女川原子力発電所第2号機 工事計画審査資料	
資料番号	O2-他-F-19-0038_改1
提出年月日	2021年 8月 27日

女川原子力発電所第2号機 建屋の地震影響を踏まえた機器・配管系の 耐震評価について(指摘事項に対する回答)

2021年8月27日
東北電力株式会社

前回審査会合(6/1)における指摘事項及び回答概要(1/2)

【地震応答解析に用いた建屋ー大型機器連成地震応答解析モデル及び解析条件(1/2)】

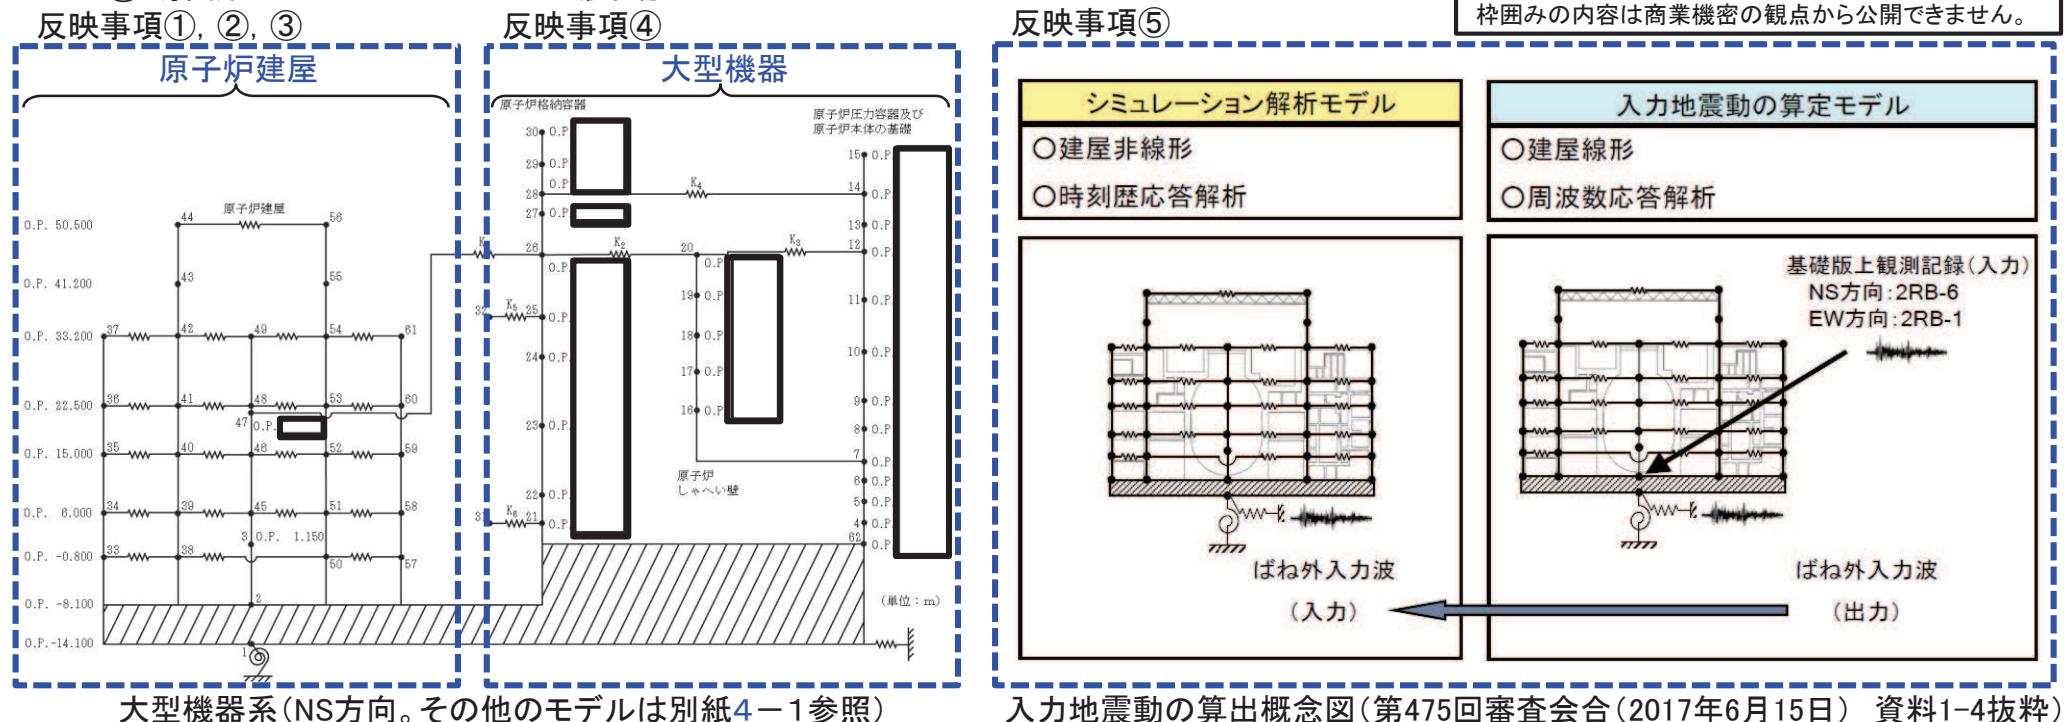
実施日	指摘事項
2021年6月1日 第979回審査会合	<p>①既設設備のうち、新規制基準によって新たに耐震Sクラスに格上げされた設備、新たに重大事故等対処設備と位置付けられた設備及び波及的影響対象設備として基準地震動Ssによる評価が必要となる設備について、3.11地震及び4.7地震による応答が弾性範囲であったかどうか整理して説明すること。</p> <p>②3.11地震及び4.7地震に対する疲労累積係数が、工認の耐震評価における疲労累積係数に比べて非常に小さな結果となっている要因について説明すること。また、疲労評価について、数モデルの配管系を代表として評価を行い、疲労累積係数0.01を閾値として設定しているが、これらの配管系を代表とすることの妥当性及び機器の疲労評価への適用性について説明すること。</p> <p>③3.11地震及び4.7地震に対する健全性確認として地震応答解析を実施しているが、このうち建屋－大型機器連成解析について、解析モデル及び解析条件の詳細を説明すること。また、設備の地震応答解析で応答倍率法を適用している設備について算出過程を説明すること。</p>

(1) 地震応答解析に用いた建屋ー大型機器連成地震応答解析モデル

➤ 3.11/4.7地震の地震応答解析に用いた建屋ー大型機器連成**地震応答解析モデル**(大型機器系及び炉内構造物系)は、建設時の地震応答解析モデルをベースとして、原子炉建屋のシミュレーション解析結果*及び地震発生時のプラント状態(3.11地震時:原子炉起動直後、4.7地震時:原子炉停止中)を反映している。

➤ 建屋ー大型機器連成**地震応答解析モデル**への反映事項は、以下のとおり。

- ① 原子炉建屋の乾燥収縮及び地震によるコンクリートのひび割れによる初期剛性の低下
- ② 原子炉建屋の床の柔性的考慮
- ③ 原子炉建屋コンクリートの減衰定数
- ④ 地震発生時のプラント状態を踏まえた材料物性値及び炉水質量の設定
- ⑤ 解析モデルへの入力地震動

【設備の地震応答解析で応答倍率法を適用している設備の算出過程(1/2)】

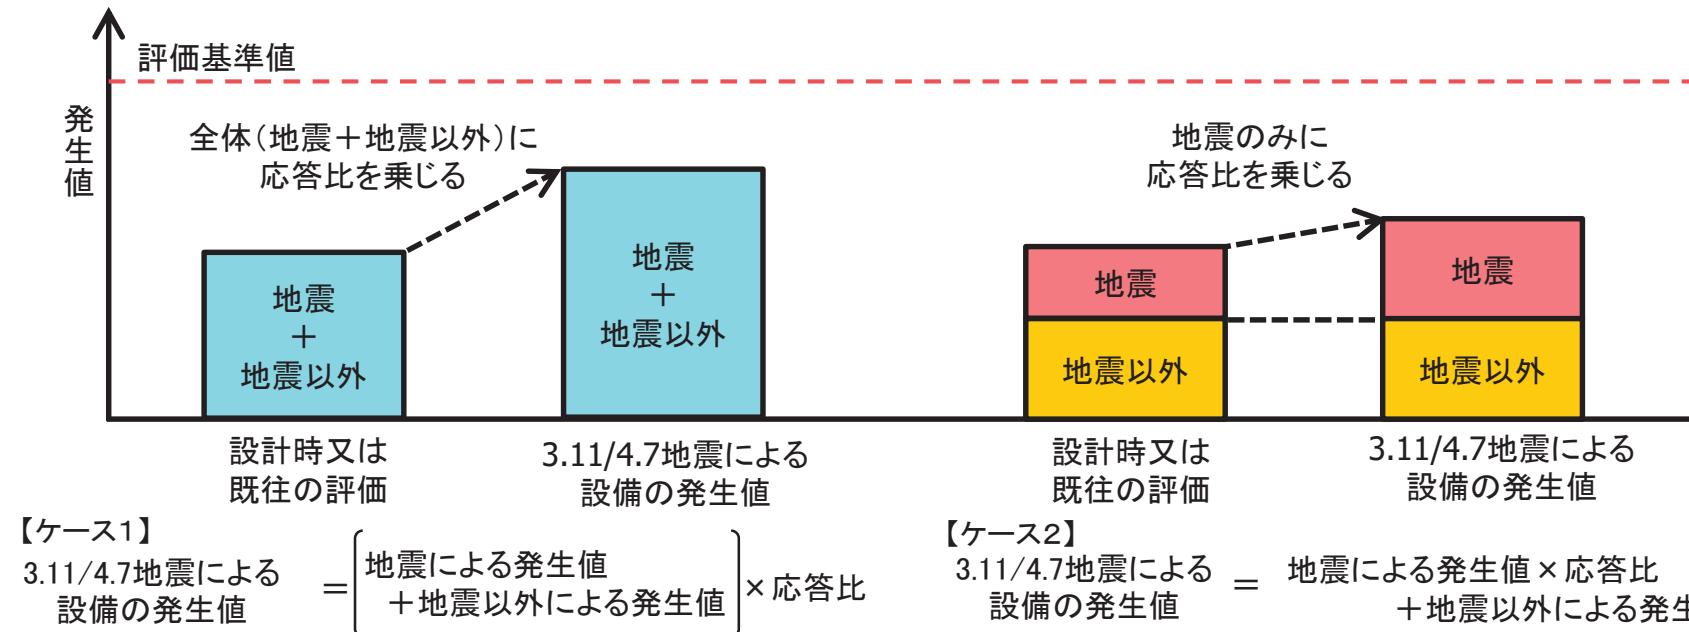
<p>③-2 また、設備の地震応答解析で応答倍率法を適用している設備について算出過程を説明すること。</p>	<p>・設備の地震応答解析で応答倍率法を適用している設備について、評価に用いた応答比とともに、地震による発生応力等の算出過程を示す。</p>	P12～P13 別紙4-2

(1) 応答倍率法を適用した設備の構造強度評価

- ▶ 3.11/4.7地震に対する地震応答解析における構造強度評価は、段階的に評価(①簡易評価、②設計時と同等の評価、③詳細評価)を実施しており、①簡易評価(応答倍率法の適用)では、設計時又は既往の評価に応答比を乗じることで3.11/4.7地震による設備の発生応力等を算出している。
- ▶ 応答比は、下式のとおり、3.11/4.7地震時の地震力と設計時又は既往の評価の地震力から求める。

- ▶ 簡易評価(応答倍率法の適用)による発生応力等の算出方法としては、下図のとおり、ケース1【全体(地震+地震以外)に応答比を乗じる】及びケース2【地震のみに応答比を乗じる】がある。

別紙2-3 3.11/4.7地震に対する疲労累積係数が小さな結果となっている要因

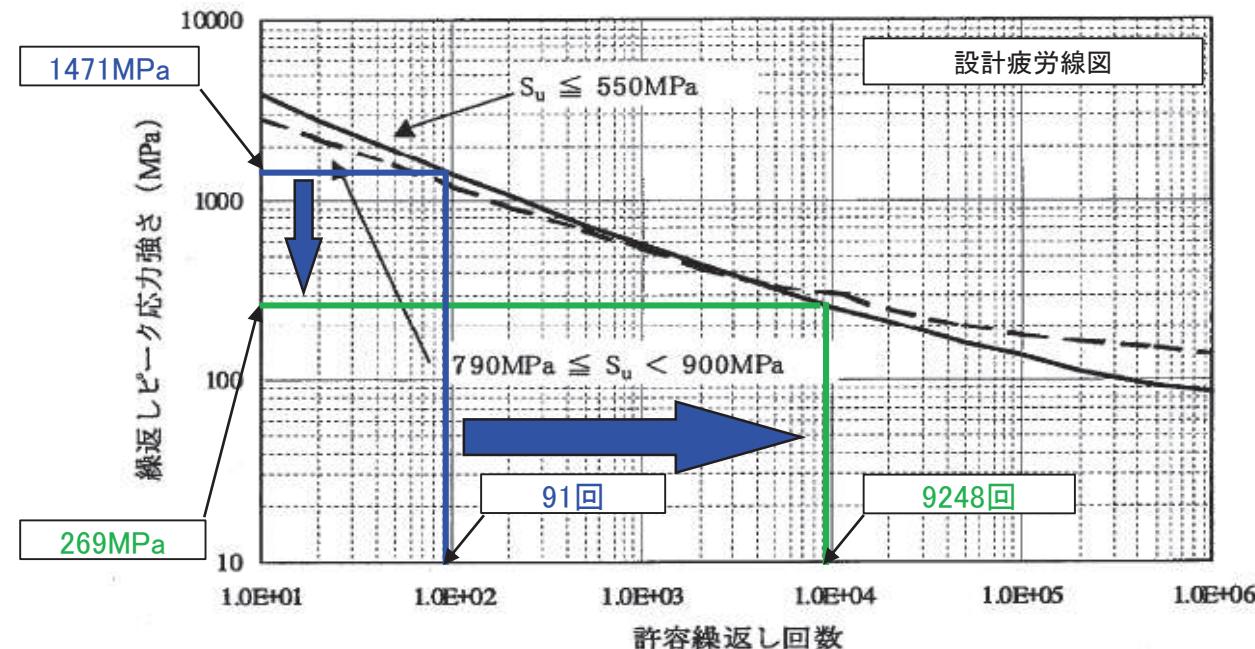
指摘事項	指摘事項に対する回答	記載箇所
<p>②-1 3.11地震及び4.7地震に対する疲労累積係数が、工認の耐震評価における疲労累積係数に比べて非常に小さな結果となっている要因について説明すること。</p>	<p>・3.11/4.7地震に対する疲労累積係数が小さな結果となっている主要因は、今回工認の耐震評価に比べて、3.11/4.7地震により設備に負荷された繰返しピーク応力強さが小さいことである。</p>	P6～P7 , 別紙2-1 , 別紙2-2 , 別紙2-3 別紙2-4
<p>②-2 また、疲労評価について、数モデルの配管系を代表として評価を行い、疲労累積係数0.01を閾値として設定しているが、これらの配管系を代表とするとの妥当性及び機器の疲労評価への適用性について説明すること。</p>	<p>・疲労評価の対象配管は 既往の評価における地震影響(慣性力)及び運転時の熱影響による疲労累積係数が最大となる配管に加え、地震影響(建屋間相対変位)による算出応力が最大となる配管を選定した。</p> <p>・疲労評価の対象機器は、既工認の評価における地震影響(慣性力)及び運転時の熱影響を合算した疲労累積係数が最大となる原子炉圧力容器の給水ノズルを選定した。</p> <p>・3.11/4.7地震に対する原子炉圧力容器の給水ノズルの疲労累積係数が十分小さいことから、今回工認における機器の疲労評価に対しても、配管と同様、疲労累積係数に0.01を見込む。</p>	P8～P9 , 別紙3-1 , 別紙3-2
<p>③-1 3.11地震及び4.7地震に対する健全性確認として地震応答解析を実施しているが、このうち建屋－大型機器連成解析について、解析モデル及び解析条件の詳細を説明すること。</p>	<p>・3.11/4.7地震に対する建屋－大型機器連成地震応答解析については、建設時の地震応答解析モデル及び解析条件をベースとして、原子炉建屋のシミュレーション解析結果及び地震発生時のプラント状態(3.11地震時：原子炉起動直後、4.7地震時：原子炉停止中)を反映した解析モデル及び解析条件としていることの詳細を示す。</p>	P10～P11 , 別紙4-1

- 今回工認に比べ、3.11/4.7地震に対する疲労累積係数が小さな結果となる主要因は、繰返しピーク応力強さが小さいことによるものであり、設計疲労線図における繰返しピーク応力強さと許容繰返し回数との関係と整合する。

繰返しピーク応力強さ
の減少(約1/5)

許容繰返し回数の増加(約100倍)
= 疲労累積係数の減少(約1/100)
